პროექტის დასახელება	არქიტექტორული ნაწილი
ნახაზის დასახელება	ჭრილი A-A
ობიექტის მისამართი	სპაღმრო, ქ. თბილისი, 300 არაგვისა, ქ. №22
შენობის	8.3.ს. 306 2016 ს/კ 402031868

ალბომის ნაწილი:	არქიტექტურული ნაწილი	მასშტაბი: 1:100	დირექტორი	ზ. სურგულაძე	
ფურცლის დასახელება:	ჭრილი D-D	ფურცელი:	პროექტის ავტორი	ზ. სურგულაძე	
ობიექტის სახელწოდება, მისამართი:	სასტუმრო. ქ. თბილისი, 300 არაგველის ქ. №22	ფურცლები:	პროექტის ავტორი	დ. ვეშაპიძე	
დამკვეთი:	შ.პ.ს."პიტ 2016" ს/კ 402031868	თარიღი: 11/04/2018	დამუშავა	დ. ვეშაპიძე

ჭრილი C-C

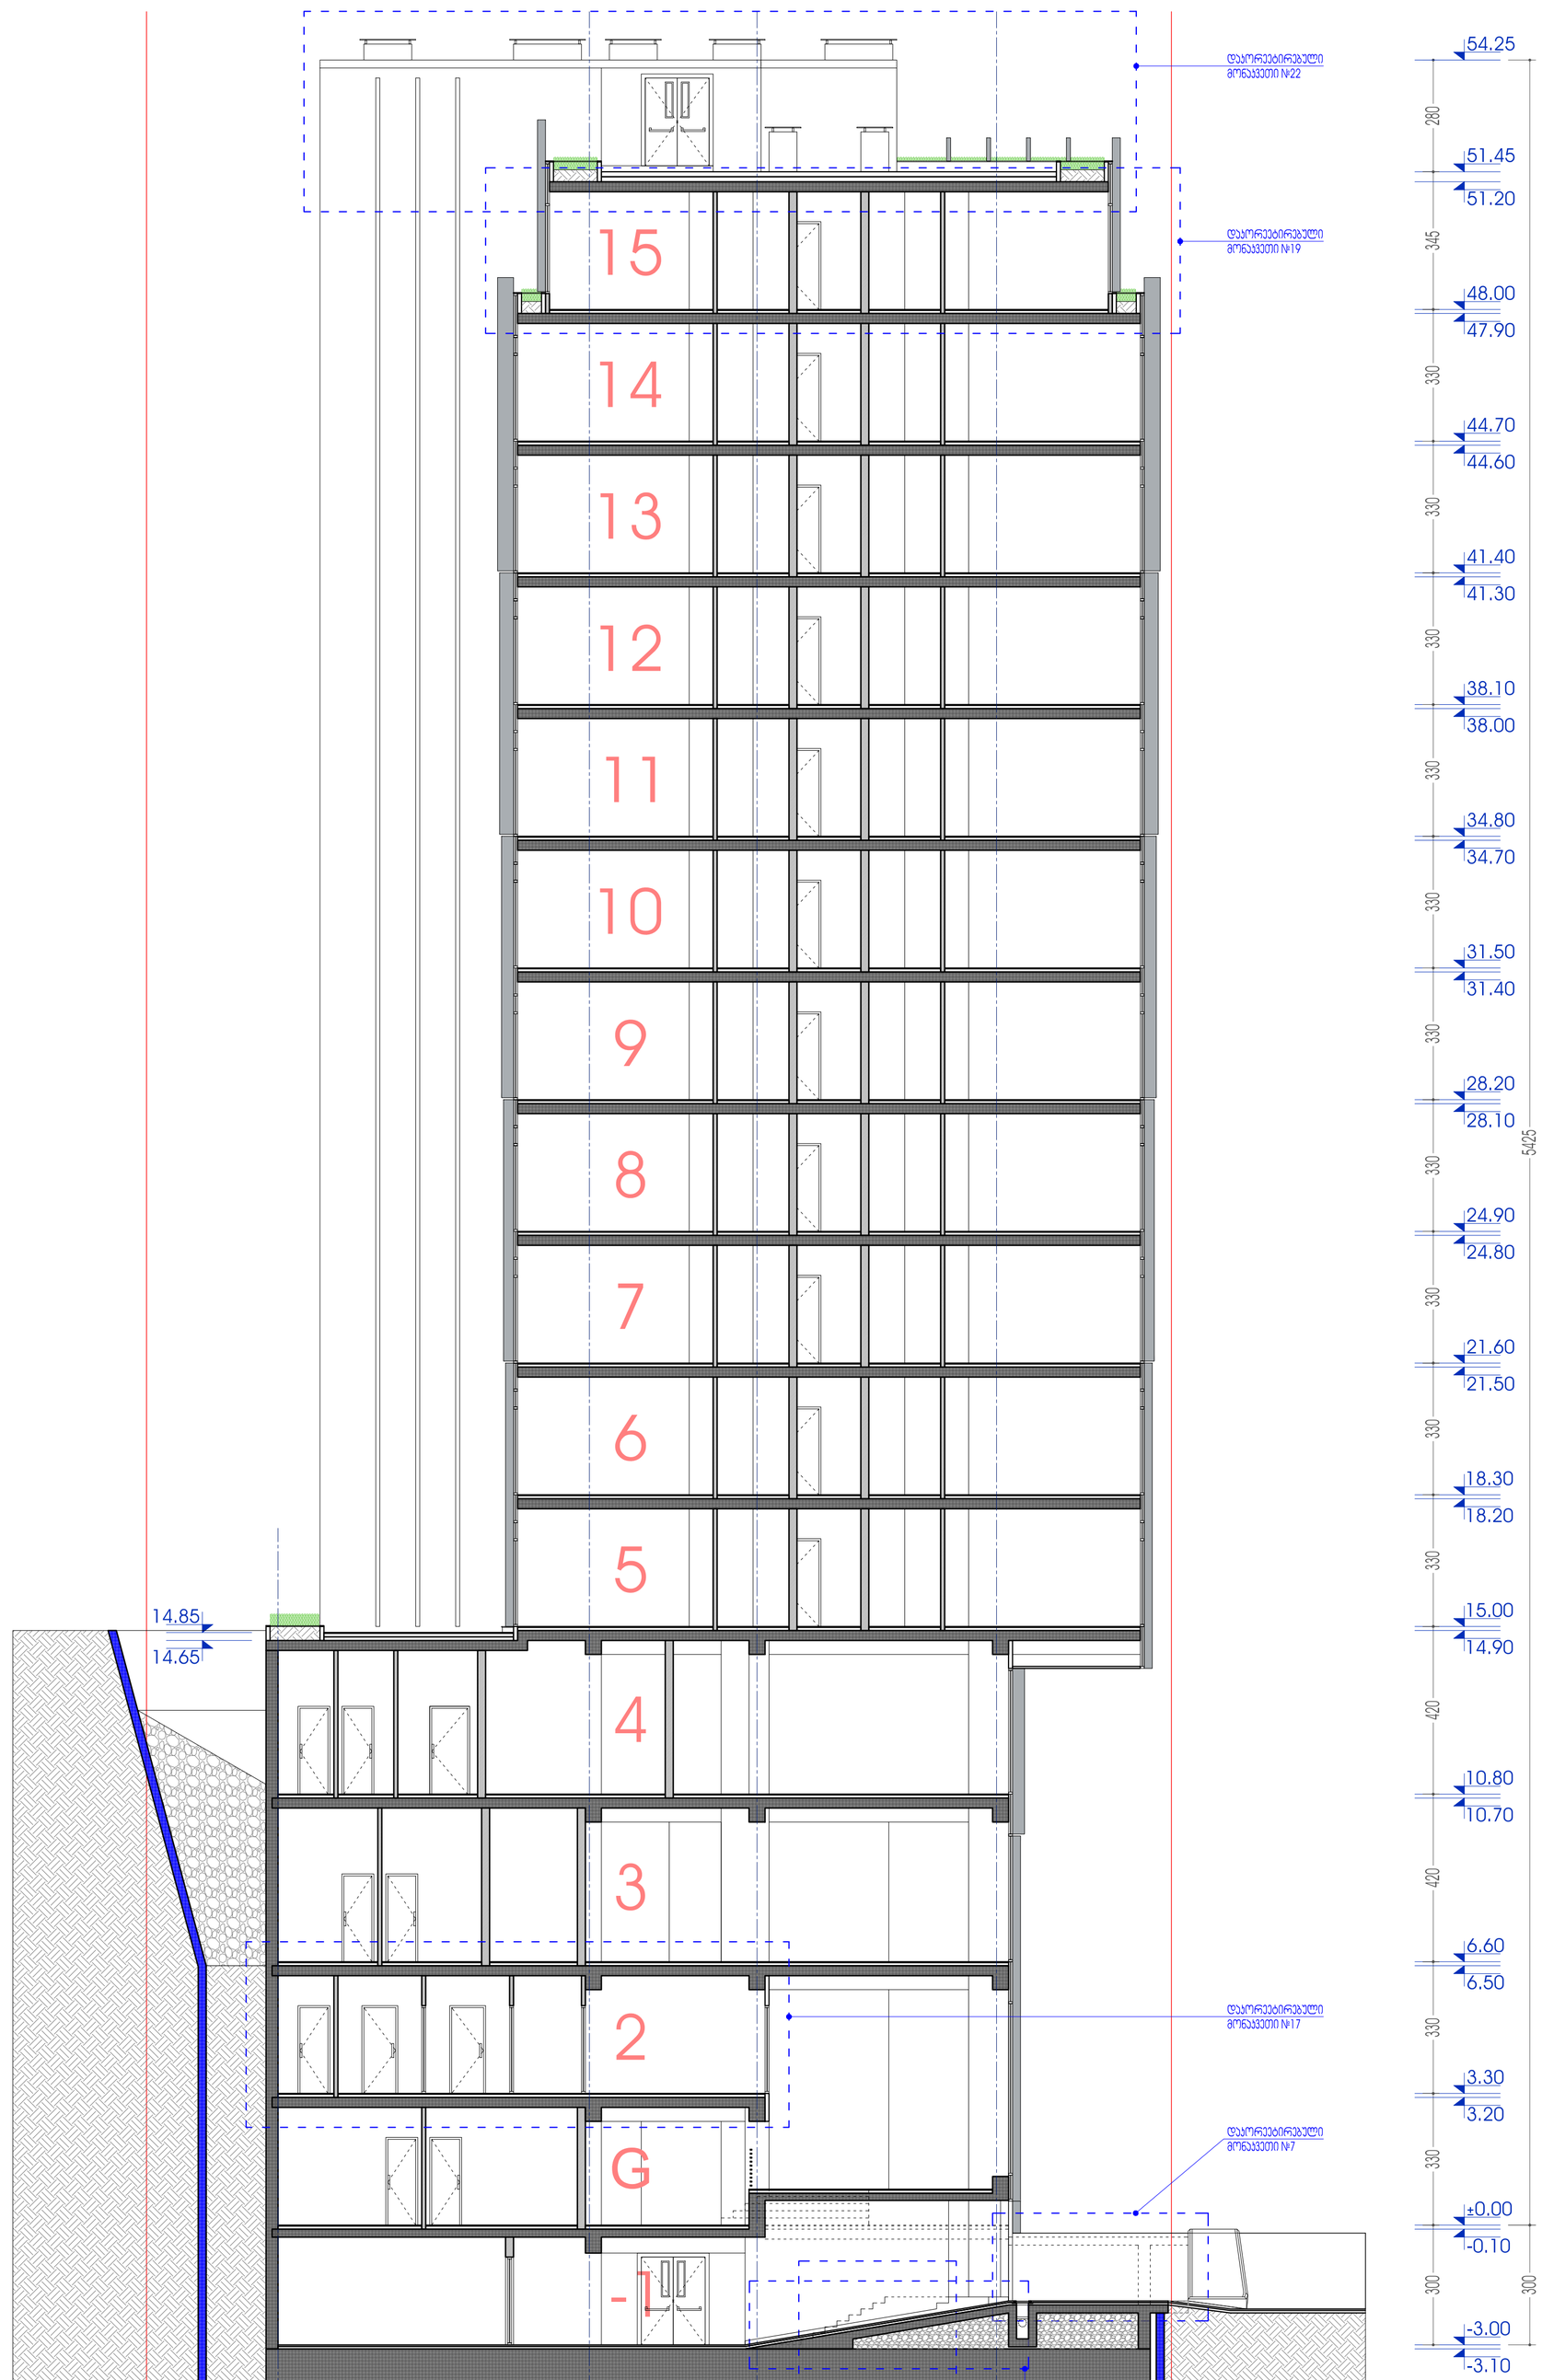
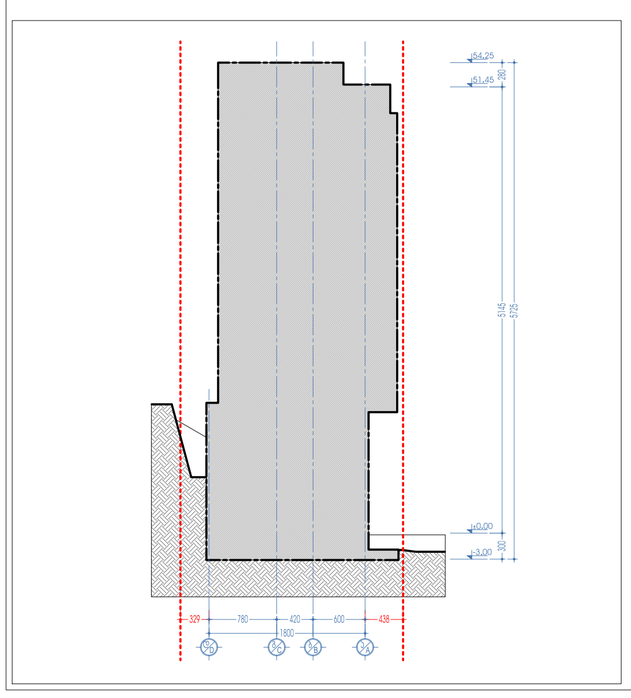
დაკორექტირებული მონაკვეთი №1 - "C8" ღერძმა მეიცვა ალგებრულებარეობა, "C8" ღერძი გადაინია "B8" ღერძისაკენ 1,80 მ.-ით, ღერძებს შორის ზომა 18.00 მ. შენარჩუნებულია.
დაკორექტირებული მონაკვეთი №6 - მეიცვალა "1"-"2" და "A1"-"B1" ღერძებს შორის განთავსებული კანდუსის სიგანე, დაემატა საფეხმავლო ტროტუარი.
დაკორექტირებული მონაკვეთი №7 - მეიცვალა "2"-"3" და "A1" ღერძების მიმდებარედ განთავსებული კანდუსის დახრილობა, კანდუსის 15%-იანი დახრა გახდა 18%-იანი.
დაკორექტირებული მონაკვეთი №10 - "2" და "A1"-"B1" ღერძების მიმდებარედ შენობას დაემატა პიჩის სფეხურები, ავზოსადგომიდან საევაკუაციო გასასვლელისათვის.
დაკორექტირებული მონაკვეთი №17 - მეთანხმებულ პროექტში, 0.00 ნიშნულზე ლობის სივრცე არის ორსინიათლიანი და მეორე დონემდე სხვაობა იყო 5.40 მ. 5.40 ნიშნულზე განთავსებული იყო სასტუმროს რესტორანი.
რესტორანმა აინია 6.60 ნიშნულზე (მე-3 სართულზე) და 3.30 ნიშნულზე დაბეგდარდა ახალი სართული სადაც განთავსდება სასტუმროს სტაფის და მომსახურე ჯერსონალის ოთახები. სასტუმროს ლობი ასევე ორსინიათლიანია და სივრცე გაცილებით დიდია.

დაკორექტირებული მონაკვეთი №19 - მთლიანად გადაბეგმარდა სართული, ასევე მეიცვალა ნომრების შიდა გეგმარება.
დაკორექტირებული მონაკვეთი №22 - მთლიანად გადაბეგმარდა სახანრკვის სართული, ასევე მეიცვალა ტექნიკური სათავსოების გეგმარება და კომფიგურაცია.

ჭრილი D-D

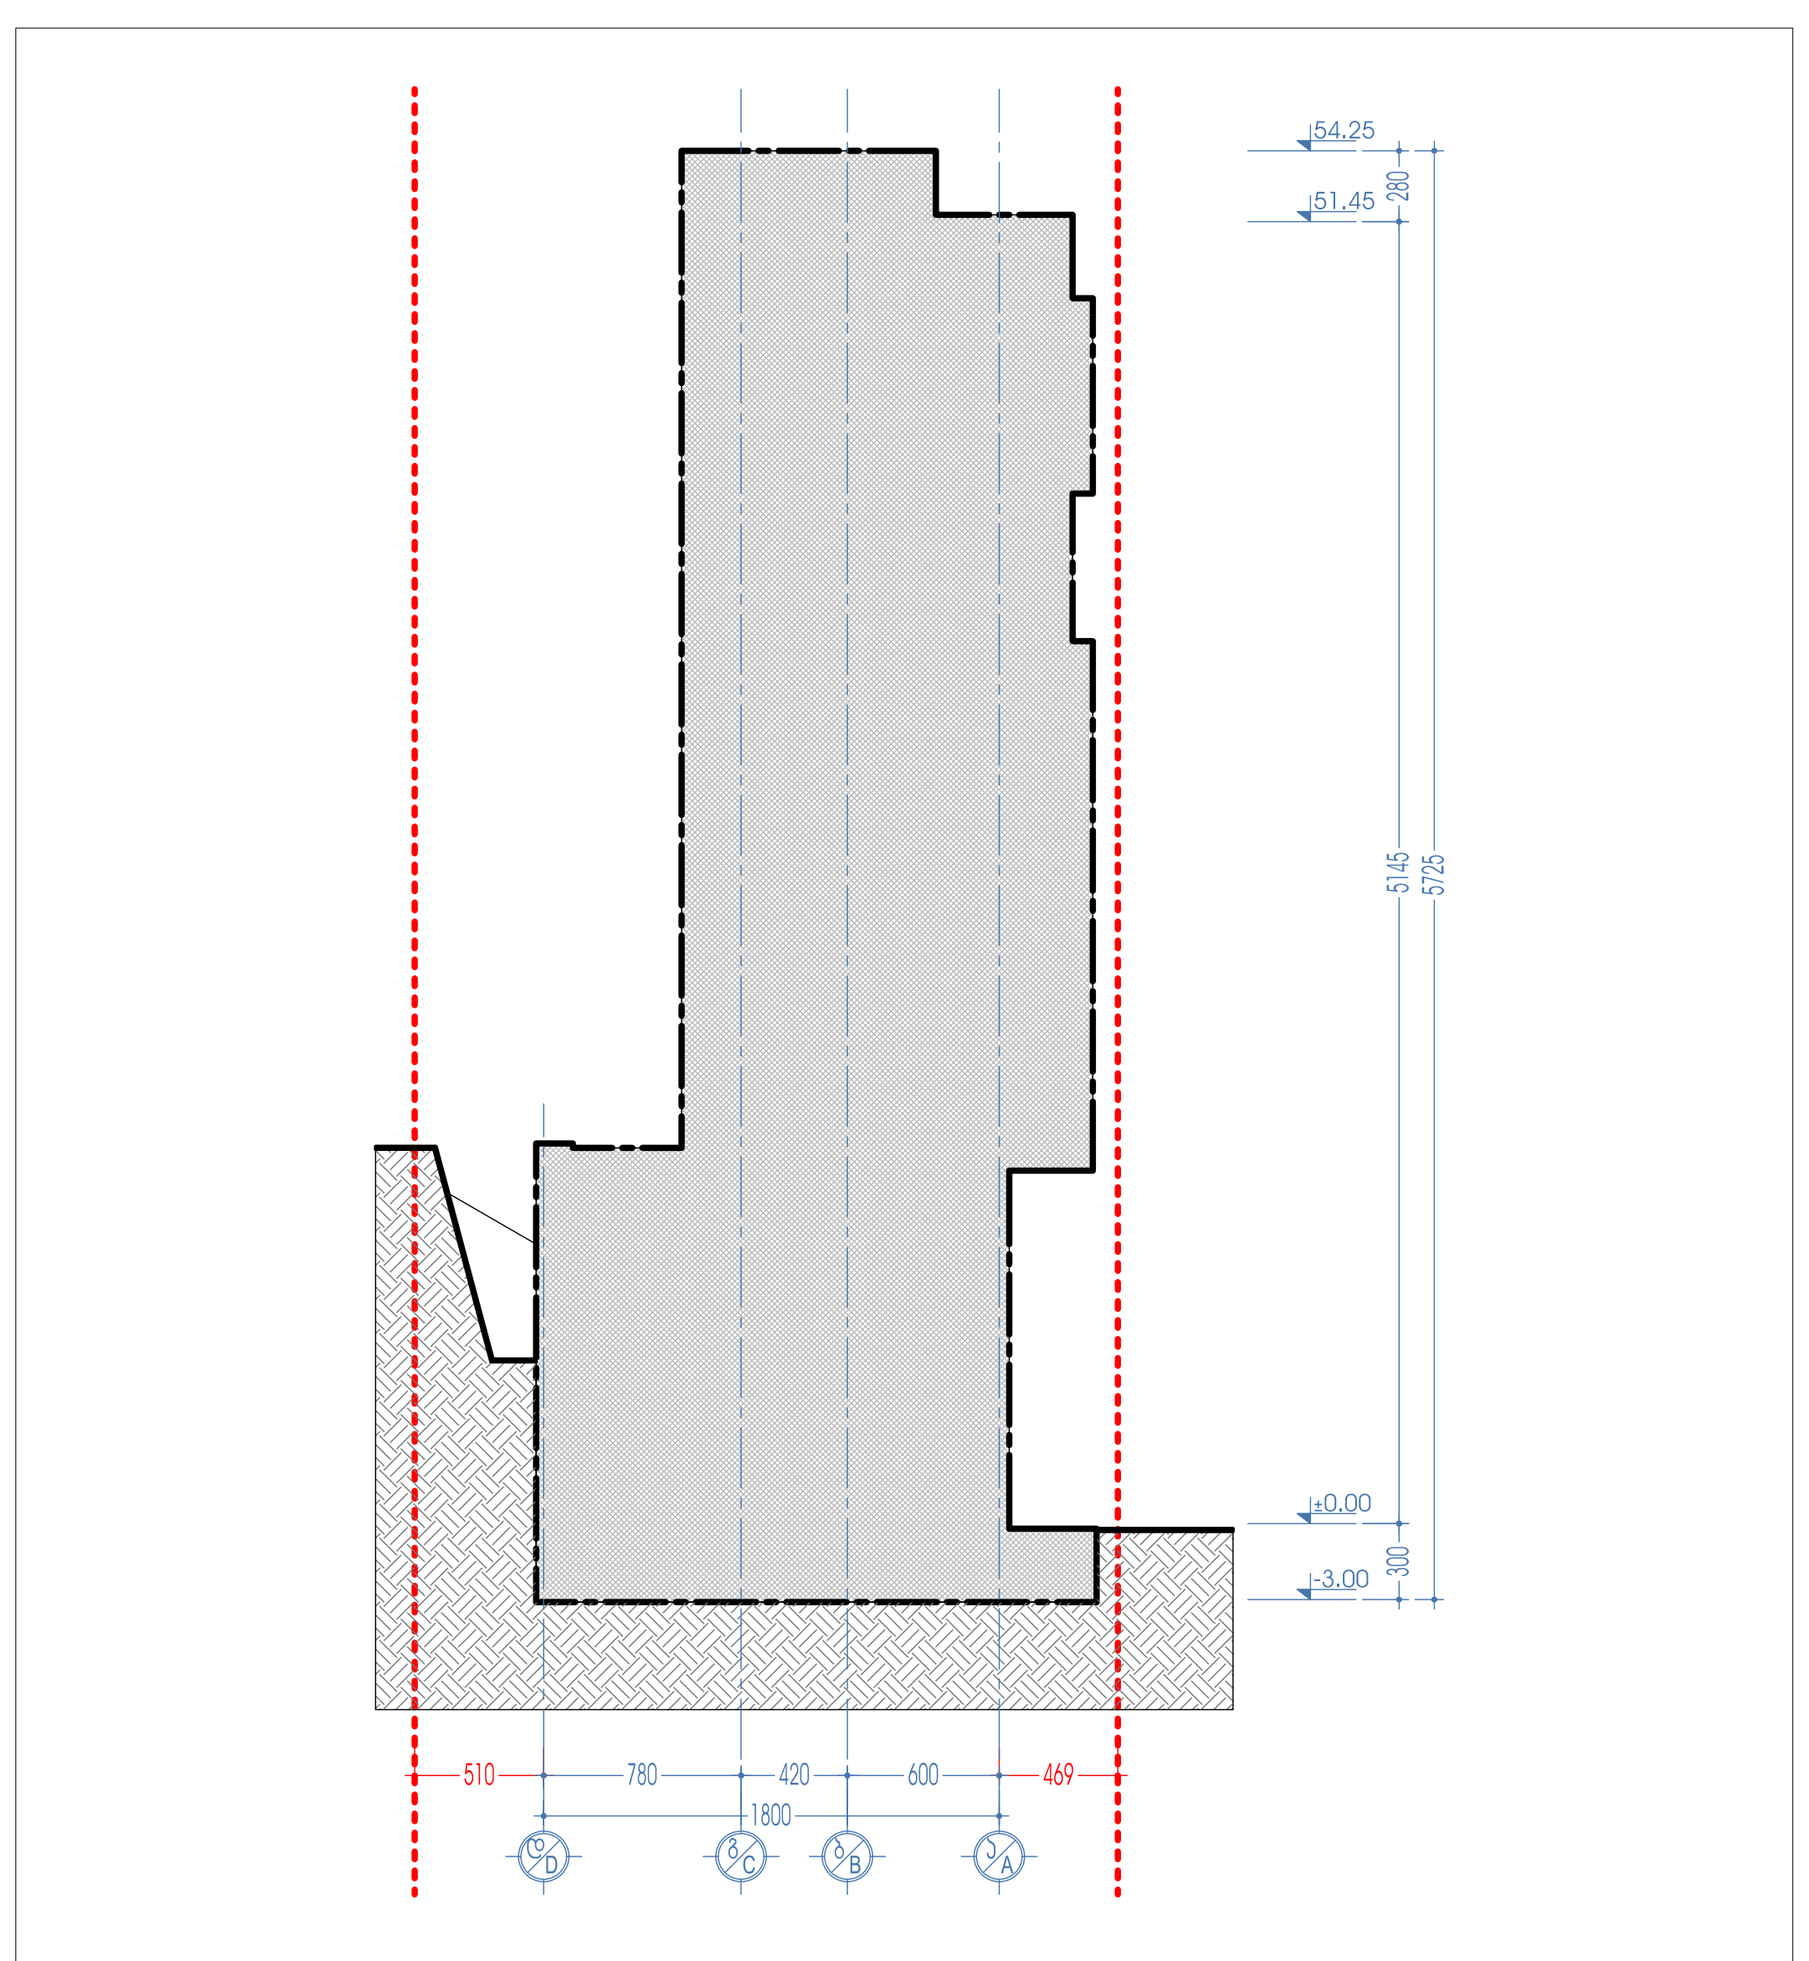
დაკორექტირებული მონაკვეთი №1 - "Cგ" ღერძმა შეიცვა ადგილმდებარეობა. "Cგ" ღერძი გადაიწია "Bბ" ღერძისკენ 1.80 მ.-ით. ღერძებს შორის ზომა 18.00 მ. შენარჩუნებულია.

დაკორექტირებული მონაკვეთი №9 - ნორმების მიხედვით გაიზარდა სასმელი წყლის რეზერვუარის კუბატურა, შეიცვალა მისი ადგილმდებარეობა და კომფიგურაცია.

დაკორექტირებული მონაკვეთი №13 - შეიცვალა ცენტრალური შესასვლელის ბაქნის ზომები და კომფიგურაცია, ასევე მოიხსნა შ.შ.მ. პირთა პანდუსი, მის მაგივრად კეთდება შ.შ.მ. პირთა ლიფტი.

დაკორექტირებული მონაკვეთი №17 - შეთანხმებულ პროექტში, 0.00 ნიშნულზე ლობის სივრცე არის ორსინათლიანი და მეორე დონემდე სხვაობა იყო 5.40 მ. 5.40 ნიშნულზე განთავსებული იყო სასტუმროს რესტორანი. რესტორანმა აიწია 6.60 ნიშნულზე (მე-3 სართულზე) და 3.30 ნიშნულზე დაგეგმარდა ახალი სართული სადაც განთავსდება სასტუმროს სტაფის და მომსახურე პერსონალის ოთახები. სასტუმროს ლობი კვლავ ორსინათლიანია და სივრცე გაცილებით დიდია.

დაკორექტირებული მონაკვეთი №19 - მთლიანად გადაგეგმარდა სართული, ასევე შეიცვალა ნომრების შიდა გეგმარება.

დაკორექტირებული მონაკვეთი №21 - შემცირდა "3"-"5" ღერძებში, კონსოლზე მოწყობილი გამწვანების ფართი, იყო 13.28 კვ/მ და გახდა 8.52 კვ/მ

დაკორექტირებული მონაკვეთი №22 - მთლიანად გადაგეგმარდა სახურავის სართული, ასევე შეიცვალა ტექნიკური სათავსოების გეგმარება და კომფიგურაცია.
